美浜発電所3号炉 申請書添付書類六 7章 火山事象の影響評価の新旧比較表  
(設置変更許可申請との比較)

美浜発電所3号炉 設置変更許可申請書記載 (2019. 9. 26 申請)	美浜発電所3号炉 設置変更許可補正書記載 (2021. 1. 26 申請)	差異の説明
<p>7 火山</p> <p>7.1 検討の基本方針</p> <p>7.2 原子力発電所に影響を及ぼし得る火山の抽出</p> <p>7.3 運用期間における火山活動に関する個別評価</p> <p>7.4 設計対応が不可能な火山事象の評価</p> <p>7.5 火山事象の影響評価</p> <p>7.5.1 降下火砕物</p> <p>7.5.1.1 降灰層厚に関する文献調査及び地質調査結果</p> <p>(1)噴出源が同定できる降下火砕物の降灰層厚に関する検討</p> <p>a. 始良 Tn テフラ (始良カルデラ) <sup>(43)~(47)</sup> (変更なし)</p> <p>b. 大山倉吉 <u>テフラ</u> (大山) <sup>(3)(48)~(66)</sup> 大山倉吉 <u>テフラ</u> の噴出源は大山であり、大山は、更新世中期に活動を開始し、少なくとも2万年前以降までその活動を続け、第四紀火山の発達史的分類では、現在は第4期に整理されており、その第4期の噴出量は第1期~第3期に比べて少なく、数 km<sup>3</sup> とされている。<sup>(50)(51)</sup></p> <p>大山の噴火履歴より、40万年前以降、大山の最も規模の大きな噴火は、大山倉吉 <u>テフラ</u> であったが、大山倉吉 <u>テフラ</u> 噴火に至る活動間隔は、大山倉吉 <u>テフラ</u> 噴火以降の経過時間に比べて十分長いことから、次の大山倉吉 <u>テフラ</u> 規模の噴火までには、十分時間的な余裕があると考えられ、発電所運用期間中におけるこの規模の噴火の可能性は十分低いと考えられる。一方、<u>数 km<sup>3</sup> 以下の規模</u> の噴火については、大山倉吉 <u>テフラ</u> 噴火以前又はそれ以降においても繰り返し生じている。大山の噴火履歴に基づく階段ダイヤグラムを第7.5.3図に示す。</p> <p>原子力規制庁(2019)<sup>(58)</sup>によると、大山では、階段ダイヤグラムからマグマ噴出率の変化が認められ、噴出率の高噴出率期と低噴出率期では化学組成のトレンドが明瞭に異なり、大山倉吉 <u>テフラ</u> は高噴出率期のトレンドと一致し、約2万年前の最終噴火では低噴出率期のトレンドに戻っているとされている。</p>	<p>(変更なし)</p> <p>7.5 火山事象の影響評価</p> <p>7.5.1 降下火砕物</p> <p>7.

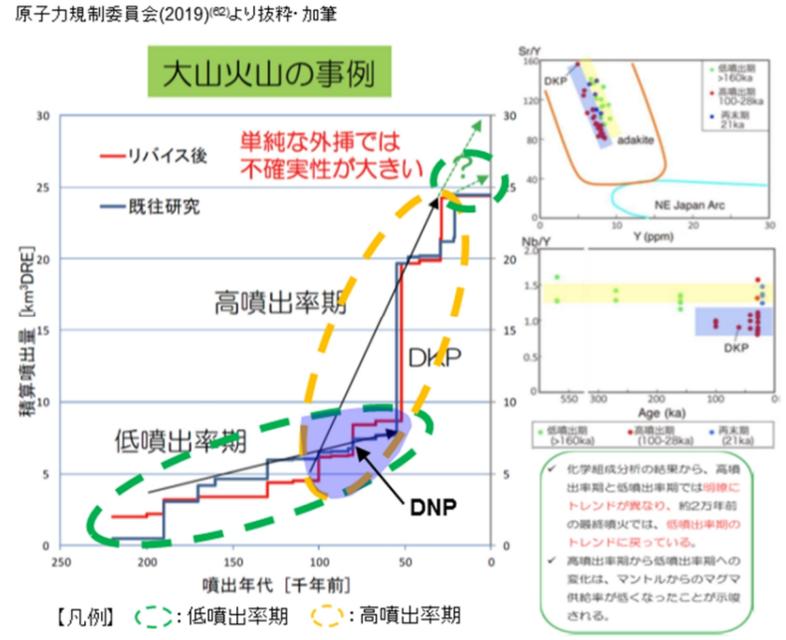
美浜発電所3号炉 設置変更許可申請書記載 (2019. 9. 26 申請)	美浜発電所3号炉 設置変更許可補正書記載 (2021. 1. 26 申請)	差異の説明
<p>Effects of fluids, slab melting and hot mantle upwelling. Earth and Planetary Science Letters, 485, p. 121–p. 129.</p> <p>(62) 原子力規制委員会(2019) : 第13回原子力規制委員会, 資料1, 2019年6月19日</p> <p>(63) University of Wyoming (<a href="http://weather.uwyo.edu/upperair/sounding.html">http://weather.uwyo.edu/upperair/sounding.html</a>)</p> <p>(64) Michigan Technological University : Forecasting Tephra Dispersion Using TEPHRA2</p> <p>(65) University of South Florida(2011) : Tephra2 Users Manual Spring</p> <p>(66) 萬年一剛(2013) : 降下火山灰シミュレーションコード Tephra2 の理論と現状—第四紀学での利用を視野に—, 第四紀研究, 52, p. 173–p. 187</p> <p>(67) 及川輝樹(2003) : 飛騨山脈の隆起と火成活動の時空的関連, 第四紀研究, 42, p. 141–p. 156</p> <p>(68) 日本原子力発電(株)(2014) : 原子力規制委員会有識者会合による敦賀発電所敷地内破砕帯現地調査について(資料), 2014年1月24日</p> <p>(69) 日本原子力発電(株)(2014) : 敦賀発電所敷地内破砕帯の調査に関する有識者会合 第2回追加調査評価会合(当社資料), 2014年6月21日</p> <p>(70) 竹村恵二・北川浩之・林田明・安田喜憲(1994) : 三方湖・水月湖・黒田低地の堆積物の層相と年代, 地学雑誌, 103, p. 232–p. 242</p> <p>(71) 長橋良隆・吉川周作・宮川ちひろ・内山高・井内美郎(2004) : 近畿地方および八ヶ岳山麓における過去43万年間の広域テフラの層序と編年, 第四紀研究, 43, p. 15–p. 35</p> <p>(72) Takeshi Nakagawa , Katsuya Gotanda , Tsuyoshi Haraguchi , Toru Danhara , Hitoshi Yonenobu , Achim Brauer , Yusuke Yokoyama , Ryuji Tada , Keiji Takemura , Richard A. Staff , Rebecca Payne , Christopher Bronk Ramsey , Charlotte Bryant , Fiona Brock , Gordon Schlolaut , Michael Marshall , Pavel Tarasov , Henry Lamb , Suigetsu 2006 Project Members(2012) : SG06 a fully continuous and varved sediment core from Lake Suigetsu , Japan : stratigraphy and potential for improving the radiocarbon calibration model and understanding of late Quaternary climate changes , Quaternary Science Reviews , 36 , p. 164–p. 176</p> <p>(73) 鈴木建夫・勝井義雄・中村忠寿(1973) : 樽前降下軽石堆積物 Ta-b 層の粒度組成, 火山第2集, 18, p47–p. 63</p> <p>(74) 宇井忠英(1997) : 火山噴火と災害, 東京大学出版会</p>	<p>Effects of fluids, slab melting and hot mantle upwelling. Earth and Planetary Science Letters, 485, p. 121–p. 129.</p> <p>(68) University of Wyoming (<a href="http://weather.uwyo.edu/upperair/sounding.html">http://weather.uwyo.edu/upperair/sounding.html</a>)</p> <p>(69) Michigan Technological University : Forecasting Tephra Dispersion Using TEPHRA2</p> <p>(70) University of South Florida(2011) : Tephra2 Users Manual Spring</p> <p>(71) 萬年一剛(2013) : 降下火山灰シミュレーションコード Tephra2 の理論と現状—第四紀学での利用を視野に—, 第四紀研究, 52, p. 173–p. 187</p> <p>(72) 及川輝樹(2003) : 飛騨山脈の隆起と火成活動の時空的関連, 第四紀研究, 42, p. 141–p. 156</p> <p>(73) 日本原子力発電(株)(2014) : 原子力規制委員会有識者会合による敦賀発電所敷地内破砕帯現地調査について(資料), 2014年1月24日</p> <p>(74) 日本原子力発電(株)(2014) : 敦賀発電所敷地内破砕帯の調査に関する有識者会合 第2回追加調査評価会合(当社資料), 2014年6月21日</p> <p>(75) 竹村恵二・北川浩之・林田明・安田喜憲(1994) : 三方湖・水月湖・黒田低地の堆積物の層相と年代, 地学雑誌, 103, p. 232–p. 242</p> <p>(76) 長橋良隆・吉川周作・宮川ちひろ・内山高・井内美郎(2004) : 近畿地方および八ヶ岳山麓における過去43万年間の広域テフラの層序と編年, 第四紀研究, 43, p. 15–p. 35</p> <p>(77) Takeshi Nakagawa , Katsuya Gotanda , Tsuyoshi Haraguchi , Toru Danhara , Hitoshi Yonenobu , Achim Brauer , Yusuke Yokoyama , Ryuji Tada , Keiji Takemura , Richard A. Staff , Rebecca Payne , Christopher Bronk Ramsey , Charlotte Bryant , Fiona Brock , Gordon Schlolaut , Michael Marshall , Pavel Tarasov , Henry Lamb , Suigetsu 2006 Project Members(2012) : SG06 a fully continuous and varved sediment core from Lake Suigetsu , Japan: stratigraphy and potential for improving the radiocarbon calibration model and understanding of late Quaternary climate changes , Quaternary Science Reviews , 36 , p. 164–p. 176</p> <p>(78) 鈴木建夫・勝井義雄・中村忠寿(1973) : 樽前降下軽石堆積物 Ta-b 層の粒度組成, 火山第2集, 18, p. 47–p. 63</p> <p>(79) 宇井忠英(1997) : 火山噴火と災害, 東京大学出版会</p>	<p>(61)に統合。</p>
